改善箇所説明図

不具合の内容

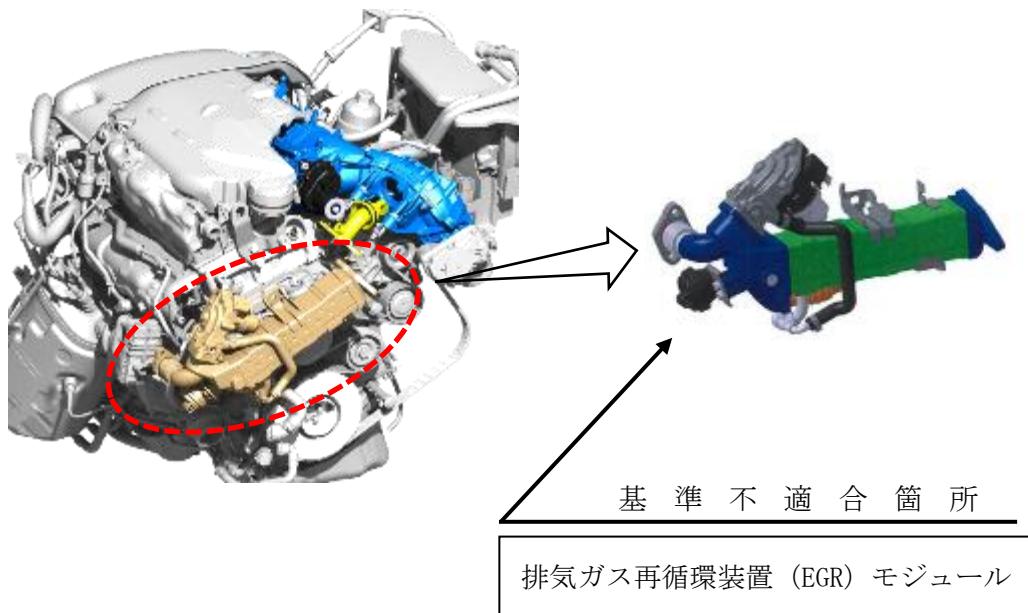
ディーゼルエンジンの排気ガス再循環装置（EGR）モジュールにおいて、耐久性の検討が不十分のため経年変化により冷却水が漏れるものがある。その場合、排気ガスに含まれる煤が冷却水と混合して排気ガス再循環装置（EGR）モジュールの内部に堆積し、高温になった堆積物がインテークマニホールドに流入し付着して、インテークマニホールドが溶損する可能性がある。最悪の場合、火災に至るおそれがある。

全車両、排気ガス再循環装置（EGR）モジュールを対策品と交換する。また、インテークマニホールドの状態を確認し、損傷が見られる場合は新品と交換する。

識別：左フロントドアロアヒンジ取り付けボルト（下側）の頭に黄色ペンを塗布する。
